Analyse situatie stort Doonweg

Stort Doonweg b.v.

25 oktober 2021

ONDERWERP
Afvoercapaciteit Stort Eerbeek BV

Figuur 1 Dwarsdoorsnede van de vuilstort na herprofilering.

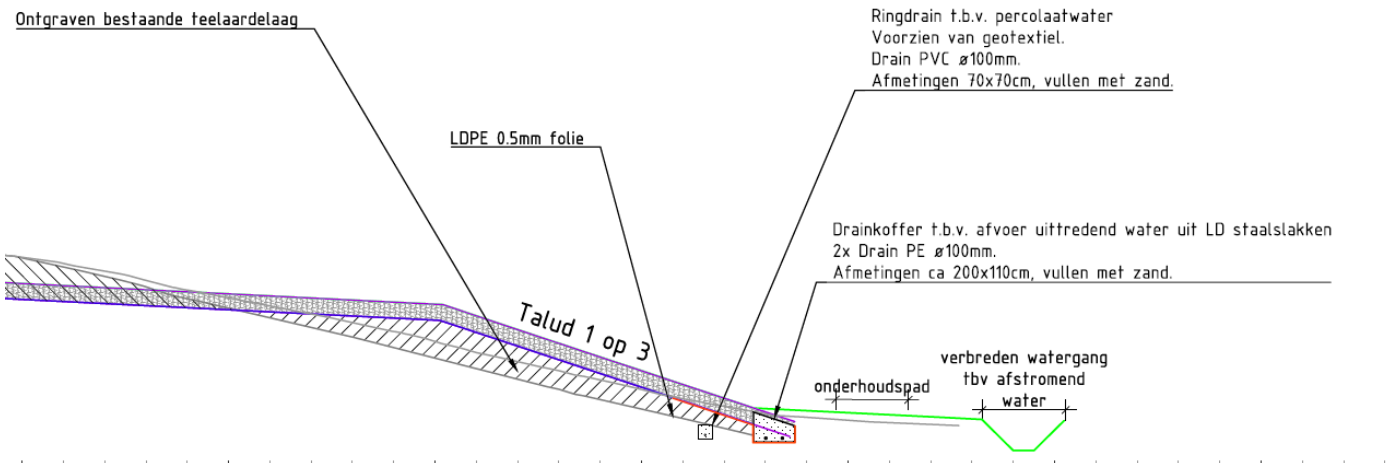
Neerslag op de stort zal afstromen via de helling omdat een groot deel van het stortmateriaal zelf vrij ondoorlatend is. De doorlatendheid van de slakkenlaag is vele malen hoger dan de doorlatendheid van het stortmateriaal. De porositeit van de slakkenlaag wordt geschat op 30%. Het stortmateriaal is afval van de papierindustrie. De doorlatendheid is laag ingeschat op $1 \cdot 10^{-7}$ m/s. Het slakkenmateriaal zal hierdoor voor minimale berging zorgen en het stortmateriaal voor minimale infiltratie. Daarom wordt aangenomen dat de neerslag die op de stort terecht komt, ook afgevoerd wordt door de percolaatdrain.

Figuur 3 ontwerp van de ontwatering van de Stort bij Eerbeek

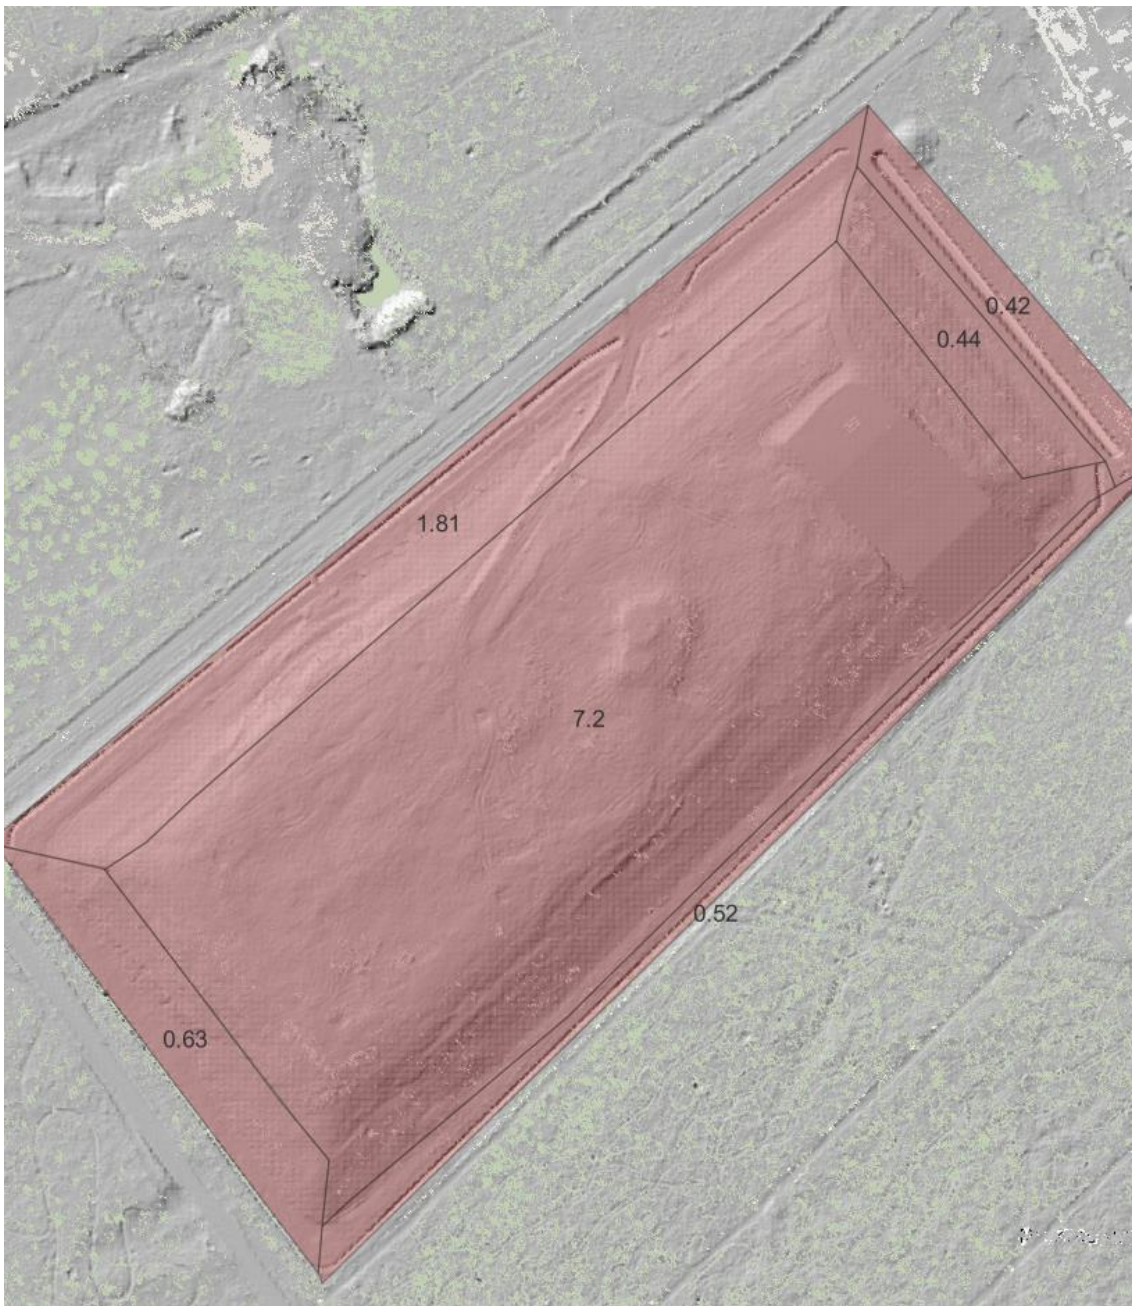
Figuur 3 laat zien hoe de ontwatering van de stort is ingericht. Er zijn meerdere drains op de stort, een ringdrain (in het blauw) en een percolaatdrain (in het paars). De ringdrain ligt aan de zuidkant van de stort, en bestaat uit twee drains van beide 100 mm in doorsnede. De percolaatdrain ligt rond de gehele stort en bestaat uit een enkele drain met een doorsnede van 100 mm.

De afgeleide afvoercapaciteit van de drain (in mm/dag) is bepaald op basis van de waterende oppervlakken. *Tabel 2* laat zien dat de zuidoostelijke drain maar 2,6 mm/dag af kan voeren. Dat is veel minder dan de 'normale' ontwerpcapaciteit van 7 à 10 mm/dag die in overige gebieden gebruikelijk is.

In *tabel 2* is te vinden dat de drain capaciteit hoge verschillen vertoont. Het knelpunt zit aan de zuidkant van de stort. De drain in dit gebied heeft een afvoer capaciteit lager dan 3 mm per dag.
